Riqualificazione Area EX-ACNA, Piacenza
TABELLA COMPARATIVA PROGETTI

rev4.1 28-06-26

Proposta di modifica dell'accesso al parcheggio. (Gruppo di lavoro Cittadini e Residenti)

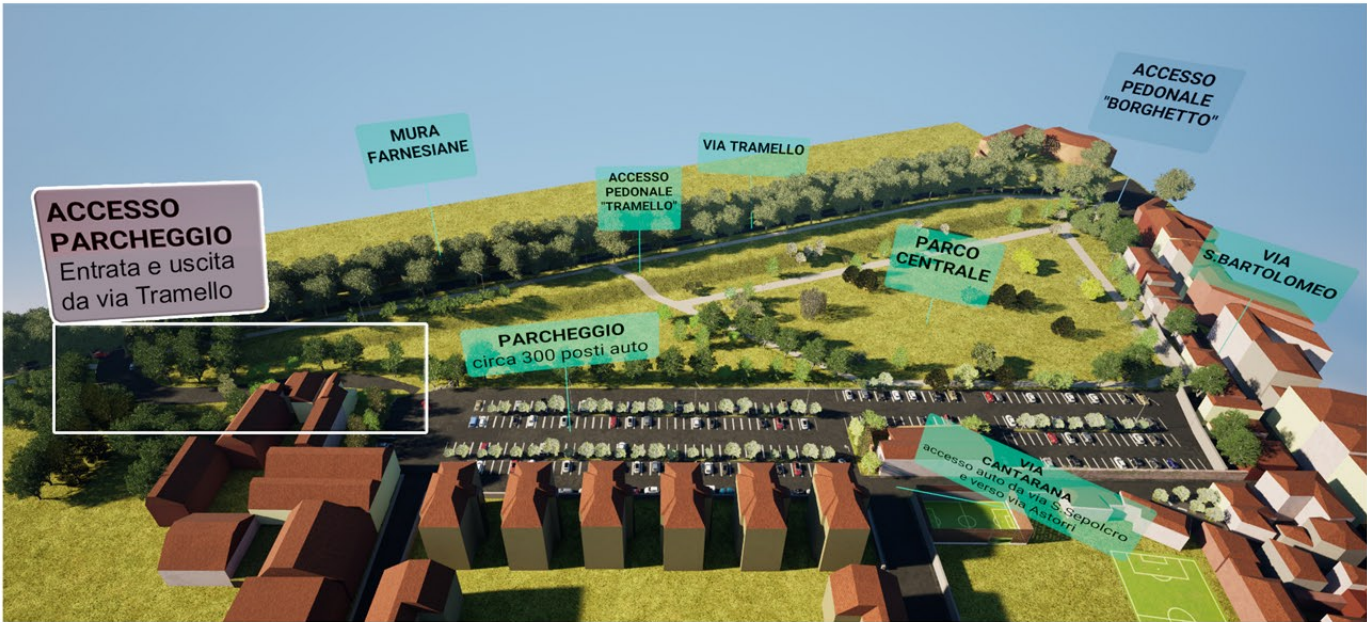
SOLUZIONE "COMUNE di PC" Con accesso auto da angolo via S.Bartolomeo	PROPOSTA DA GRUPPO DI LAVORO CITTADINI E RESIDENTI PARCHEGGIO INTERO Con accesso auto da angolo Via Tramello, inizio parcheggio
NUMERO TOTALE POSTI AUTO (circa)	311	311
LUNGHEZZA NUOVA STRADA DI ACCESSO AL PARCHEGGIO	168 m	93 m
AREA PARCHEGGIO+STRADE (circa)	10'300 m2	9'500 m2
AREA VERDE (circa) (su tot 38'000m2)	27'700 m2	28'500 m2
AREA VERDE IN CORPO UNICO (circa)	20'000 m2	27'000 m2
SUPERFICI VERDI ISOLATE (circa) chiusure tra strade di accesso e costruzioni esistenti (non godibili)	6'000 m2	2'000 m2
DISTANZA INIZIO VIA TRAMELLO(angolo via Campagna)/PARCHEGGIO	929 m (0,929 Km)	410 m (0,41 Km)

N. PASSAGGIO AUTO (considerati n.posti auto x2 ricambi/giorno x2 (entrata e uscita)	1244/giorno	1244/giorno
DISTANZA COPERTA DA AUTOVETTURE/GIORNO per ACCEDERE AL PARCHEGGIO (n.passaggi x distanza)	1156 Km	510 Km
CO2 immessa nell'area/anno (per comparazione, considerati 130 g/km)	53,5 Tonnellate	24,2 Tonnellate
MANTENIMENTO FASCIA DI RISPETTO 40 m dalle Mura (Soprintendenza)	SI (già ottenuta dal Comune)	SI (con richiesta di modifica parziale del vincolo indiretto)
MANTENIMENTO DELLA RETTA VISIVA DA VIA MAZZINI /Muntà (Soprintendenza)	NO	NO
ZONE SOTTOPOSTE A VINCOLO LIBERATE DAL TRAFFICO DI ACCESSO AL PARCHEGGIO	NO	SI
POSSIBILITA' DI RENDERE PEDONALE VIA TRAMELLO (PARCO DELLE MURA) (anche solo per eventi spot, sfruttando comunque il parcheggio)	NO	SI
ACCESSO PEDONALE DIRETTO ALL'AREA VERDE DA VIA BORGHETTO /Torrione	NO	SI
ACCESSO PEDONALE DIRETTO ALL'AREA VERDE DA VIA MAZZINI / P.zza CAVALLI	NO	NO

TUTELA DEGLI SPAZI ATTORNO ALLE ABITAZIONI PRESENTI	NO	SI
TUTELA DELL'AREA TORRIONE BORGHETTO	NO	SI
